CENTRAL SOLAR
RIO SECO

23,3 MW

ESTUDO DE IMPACTE AMBIENTAL
RESPOSTA AO PEDIDO DE ELEMENTOS ADICIONAIS

Julho 2021

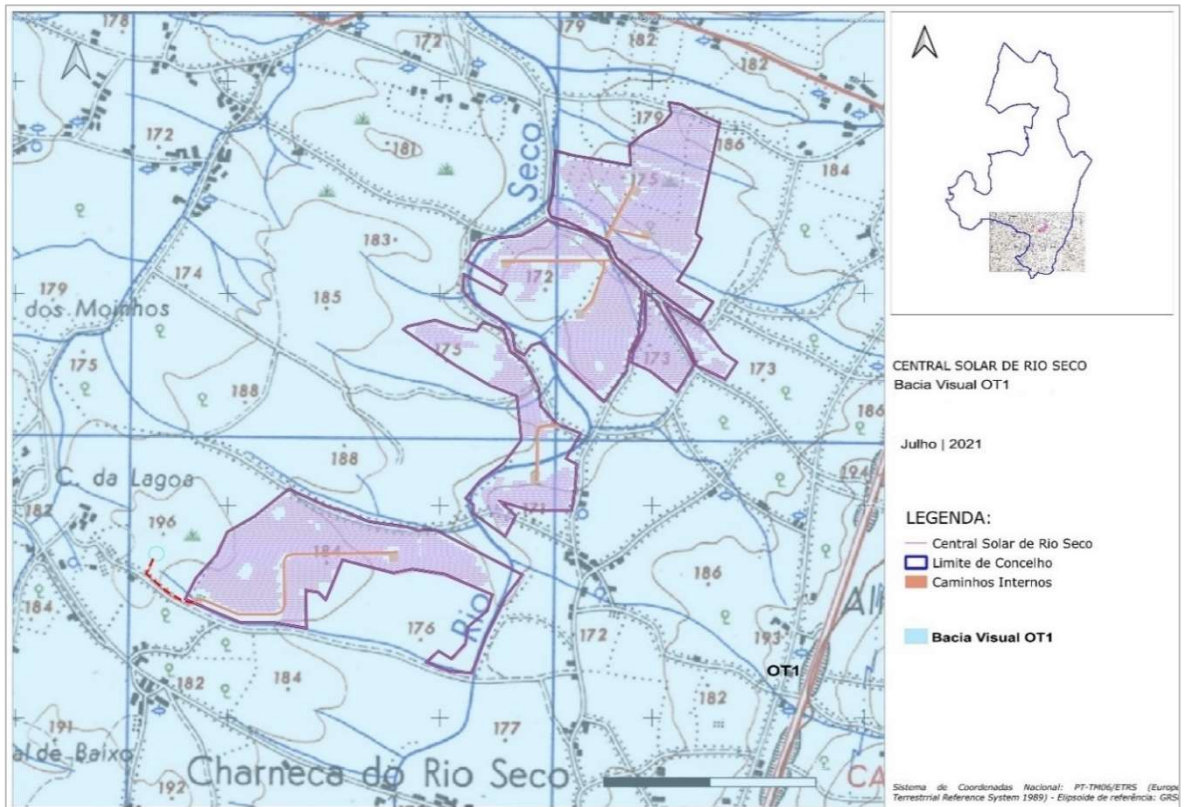
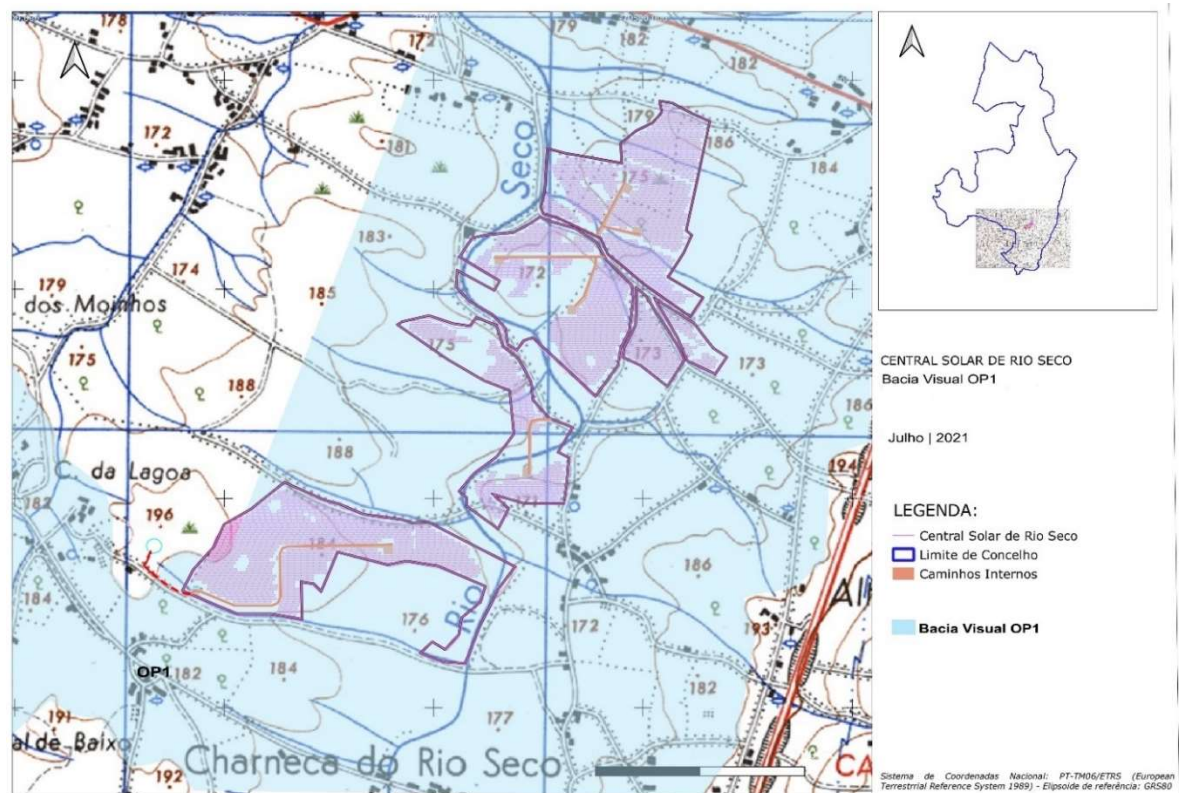
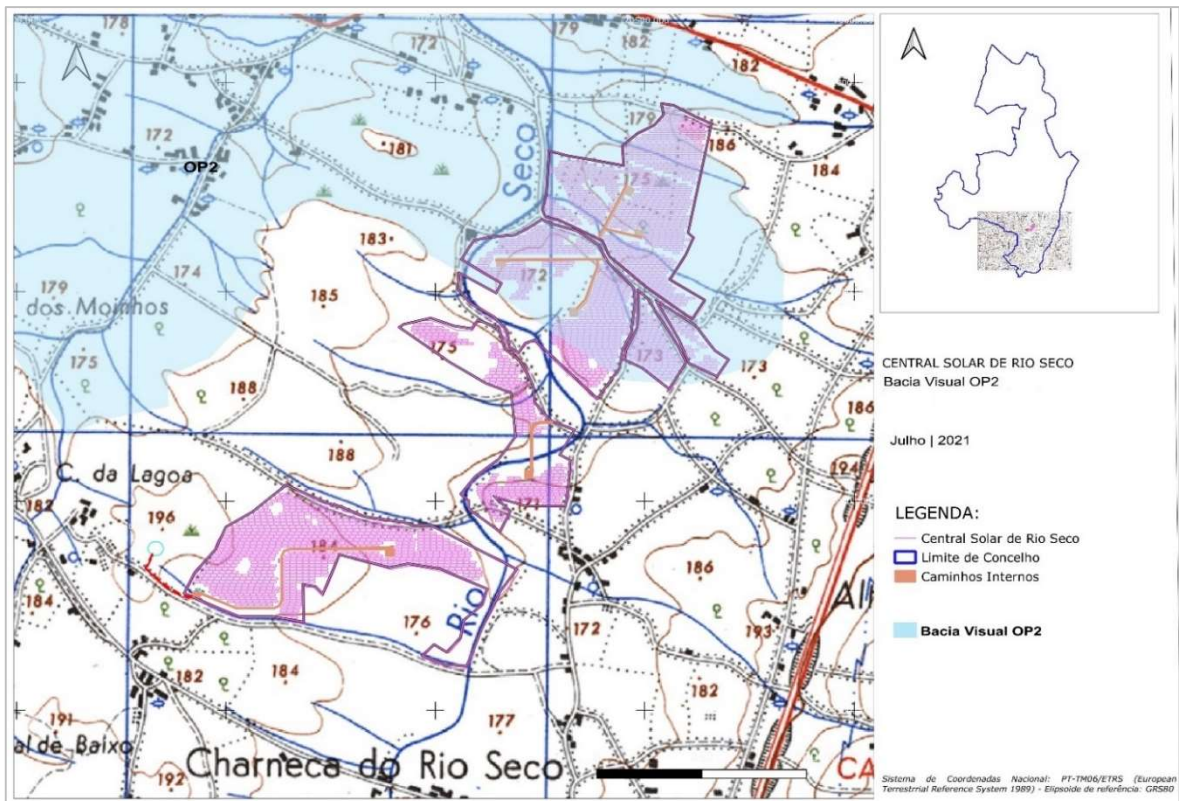
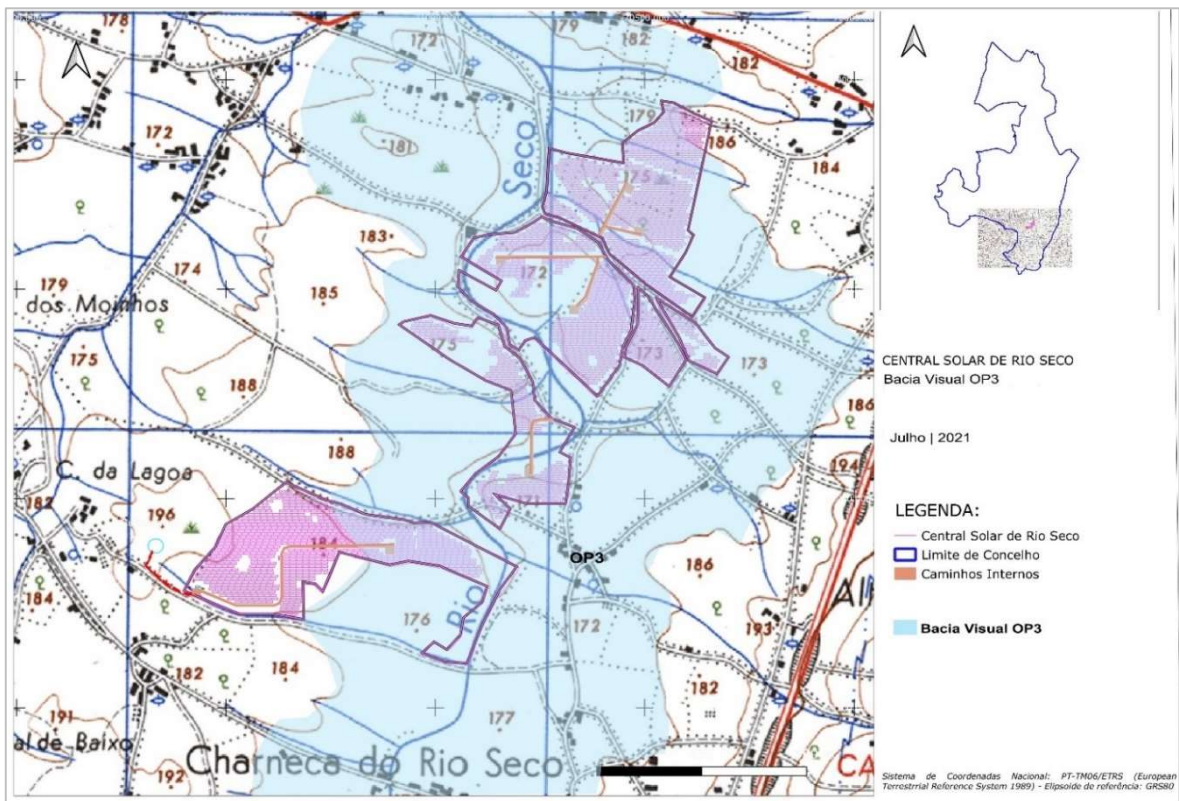
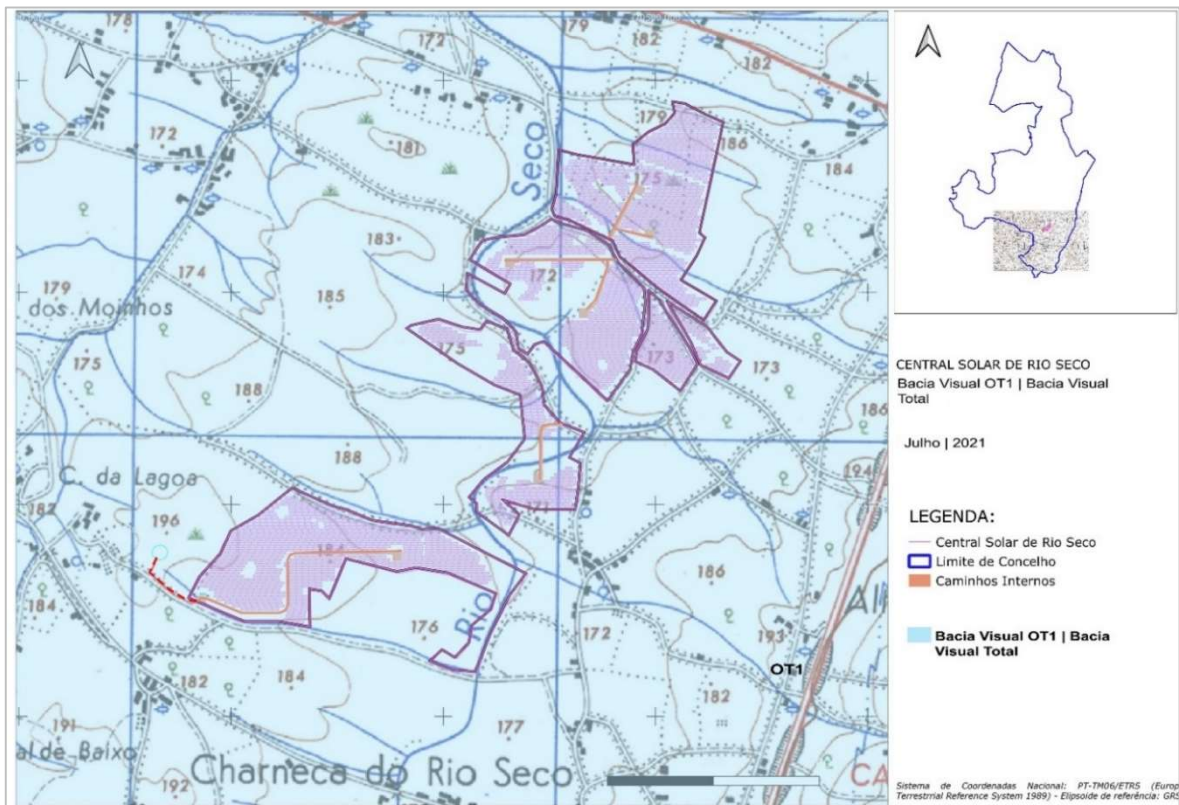
2.4.17 Apresentar a bacia visual potencial da totalidade da área de implantação do Projeto e de 3 sectores, ou áreas de implantação de painéis solares, isolados/separados entre si: um sector mais a NE, outro mais central e o mais a SO. Para a definição dos referidos 3 sectores o Proponente/Consultora deve observar o seguinte: definir uma área para cada um dos sectores que seja representativa; delimitá-los por uma poligonal fechada ou realçados através de cor ou espessura gráfica e identificá-los por uma sigla ou número. As 4 bacias visuais deverão ser elaborada para a situação mais desfavorável e apresentadas em cartas separadas com representação gráfica sobre a Carta Militar e à Escala 1: 25.000.

Na figura seguinte apresenta-se a bacia visual para os observadores temporários, localizados na estrada IC2.

Na Figura 26 apresenta-se a bacia visual para os observadores permanentes localizados em Casal de Baixo.

Na Figura 27 apresenta-se a bacia visual para os observadores permanentes localizados em Casal dos Moinhos.

Na Figura 28 apresenta-se a bacia visual para os observadores permanentes localizados na Rua de Vale Barbosa.

Na Figura 29 apresenta-se a bacia visual total para os observadores presentes considerados (permanentes e temporários).

Figura 32. Identificação de sobreiros e manchas de outras quercíneas

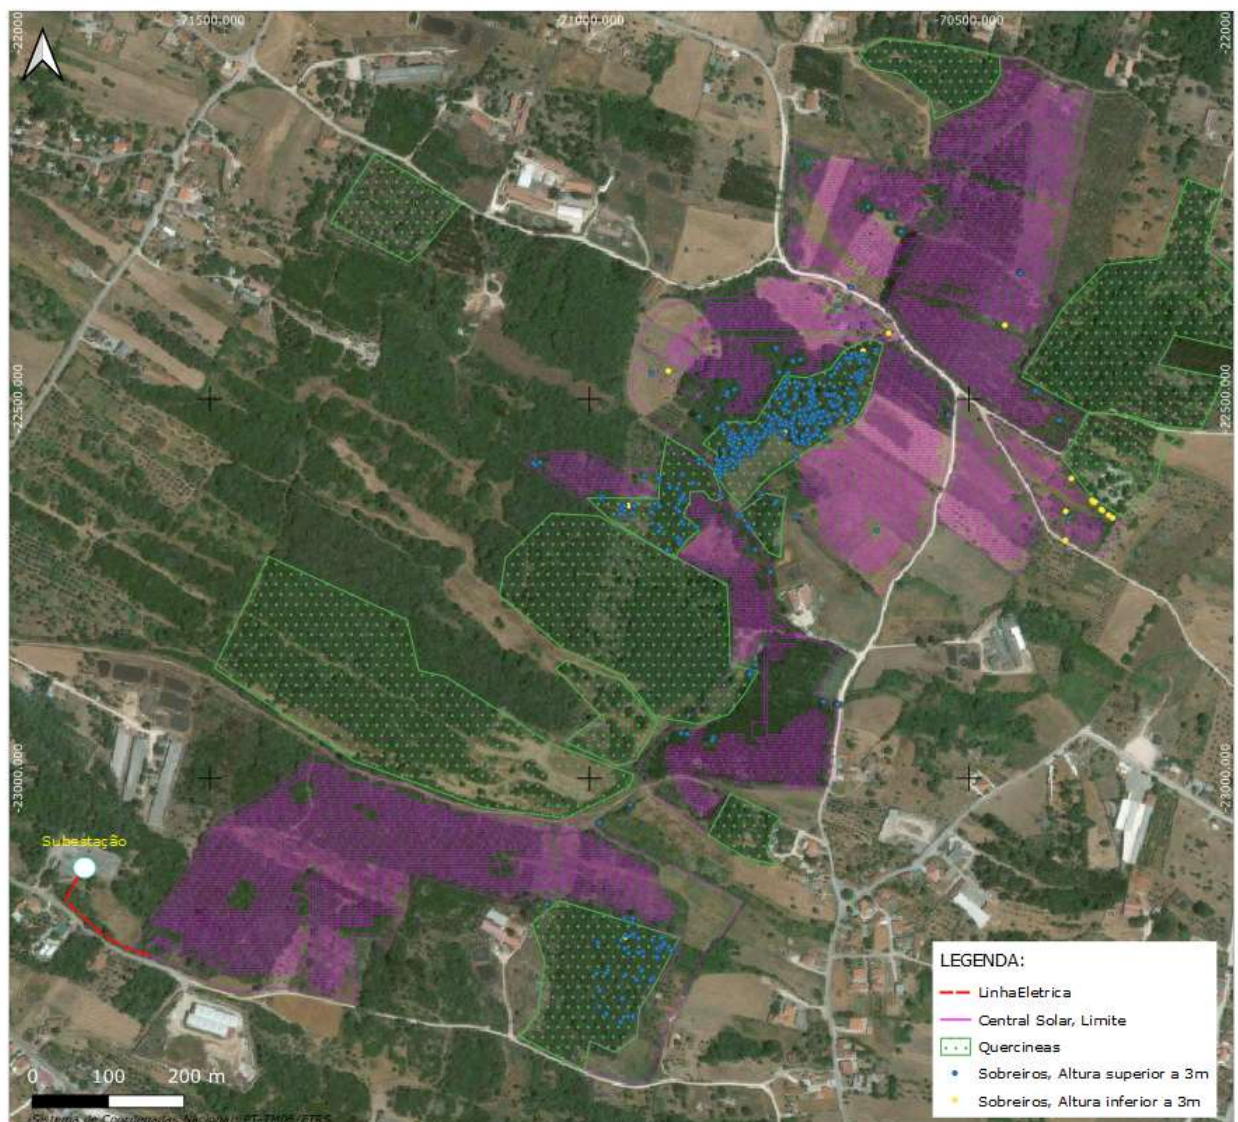
2.4.23 Apresentar o levantamento georeferenciado de todos os exemplares arbóreos do género *Quercus* (*Quercus suber*, *Quercus rotundifolia*, *Quercus faginea ssp. faginea* e *Quercus faginea ssp. broteroi*) e de pinheiro-manso (*Pinus pinea*), se aplicável, que apresentem porte significativo e que se encontrem na área de implantação dos painéis ou na sua proximidade mais imediata e que se revelem importantes. As áreas onde ocorra regeneração natural e espécies vegetais exóticas invasoras devem ser igualmente identificadas e delimitadas na forma de polígonos. Para cada um dos referidos exemplares do género *Quercus* e *Pinus* deve ser elaborado uma ficha que os caracterize quanto ao seu porte/altura/diâmetro de copa, dap/pap, idade, estado fitossanitário, necessidade de abate ou não. Às áreas onde ocorra regeneração natural e nas áreas onde se registre a presença de espécies vegetais exóticas invasoras deverá corresponder a cada delas uma breve caracterização as espécies vegetais – arbórea e arbustiva - em presença. A base de cartografia a apresentar deverá ser o orto e o levantamento topográfico que servirá de apoio ao projeto de execução da central fotovoltaica.

No anexo 3 (carta 43) apresenta-se levantamento topográfico com a identificação das espécies protegidas. No mesmo anexo (carta 44) apresenta-se o ficheiro com a localização dos sobreiros e manchas de quercíneas.

Figura 35. Linhas elétricas que atravessam o local de intervenção

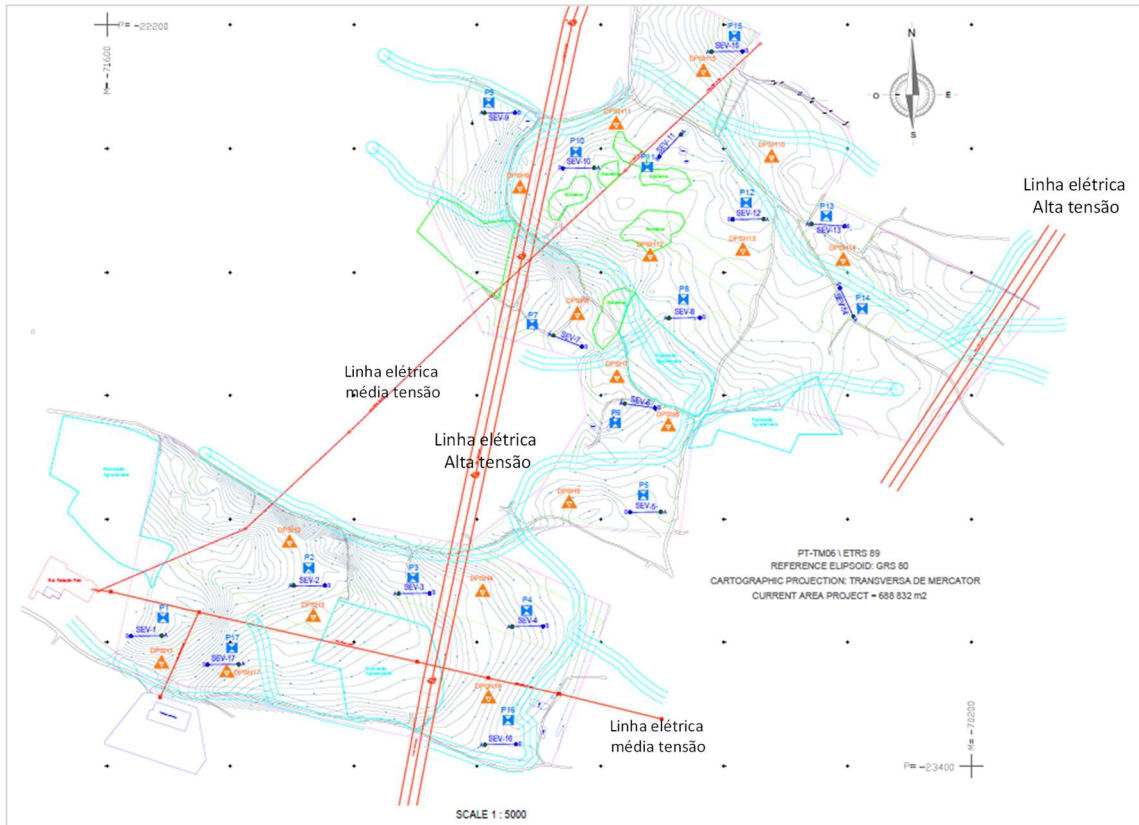
2.6.12 Confirmar que as linhas constantes na planta de implantação (“Carta n.º 1”) são todas existentes.

Na Figura 35 e na carta n.º 43, do anexo 3 apresenta-se o levantamento topográfico com a identificação das linhas aéreas que intercetam a zona de intervenção.
